**TMA TAHITI**  
**CARTE REGIONALE ARRIVEES VOR/DME (TAF)**  
Area chart - VOR/DME arrival (TAF)

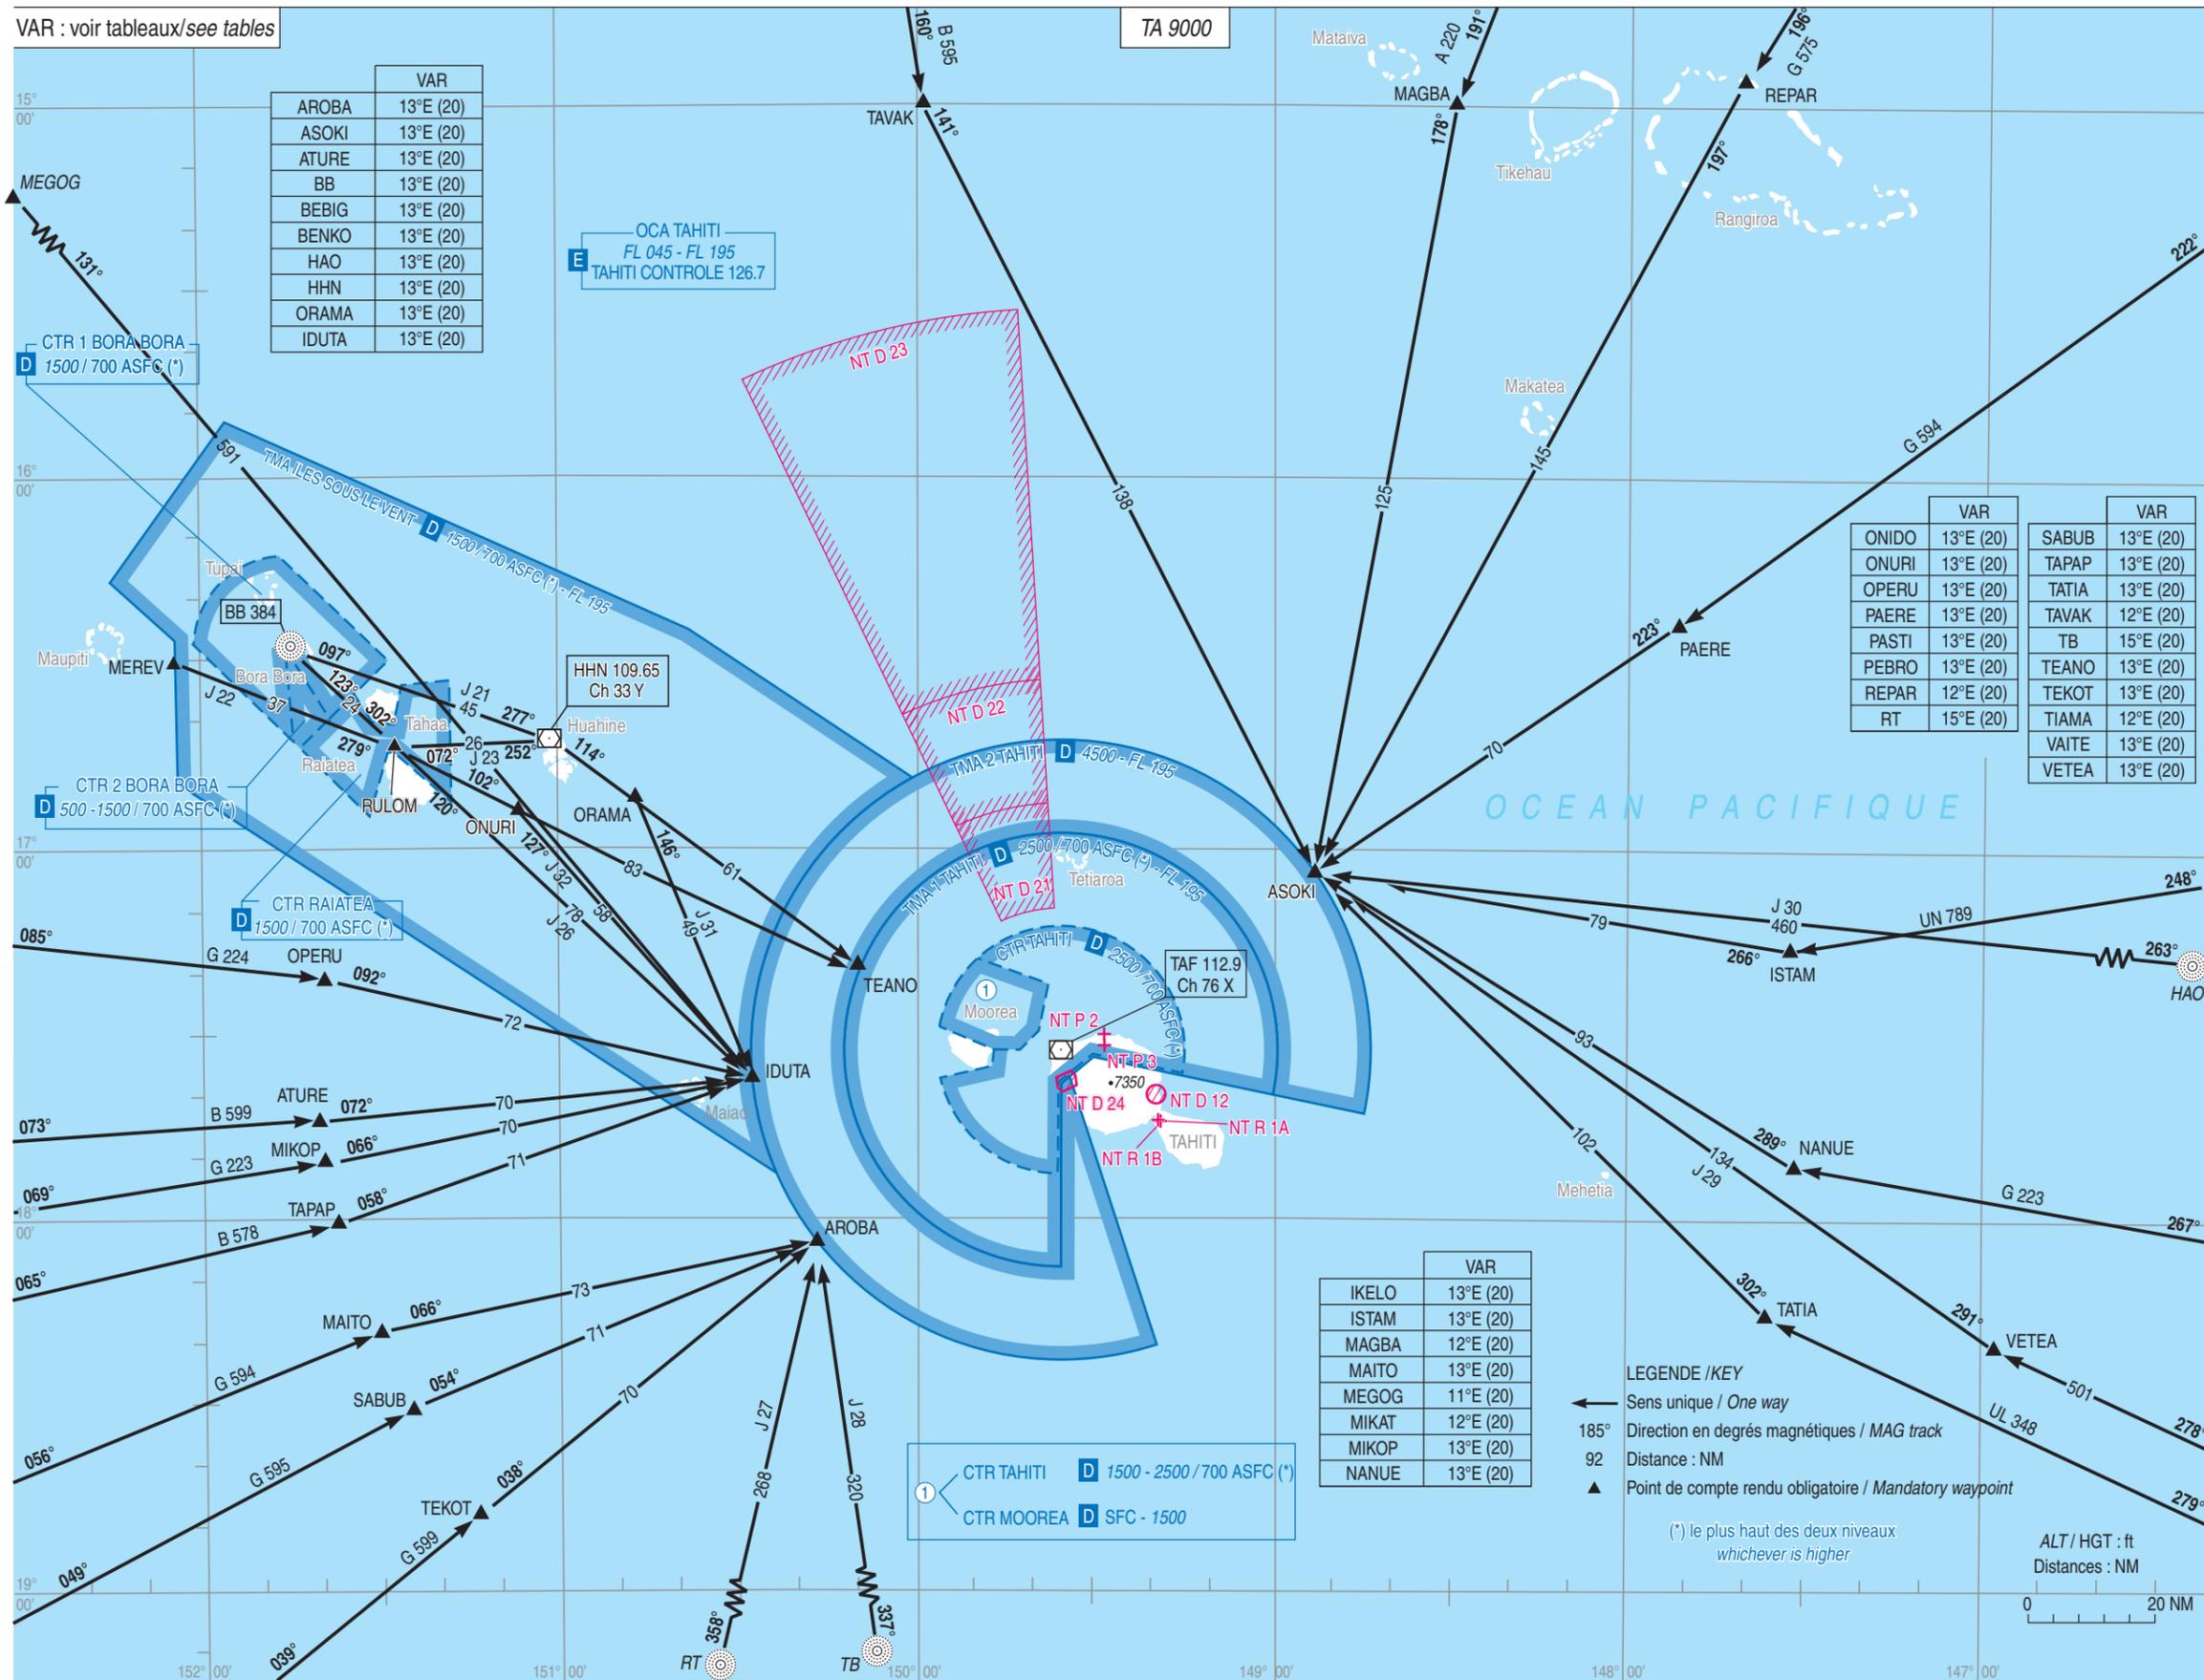
AMDT 07/25 CHG : suppression NDB FA, NDB RU (remplacé par RULOM sur J23), VOR/DME RAN (remplacé par REPAR sur G575), NDB MA et DME HAO, modification plafond CTR TAHITI et plancher TMA 1 TAHITI, VAR.
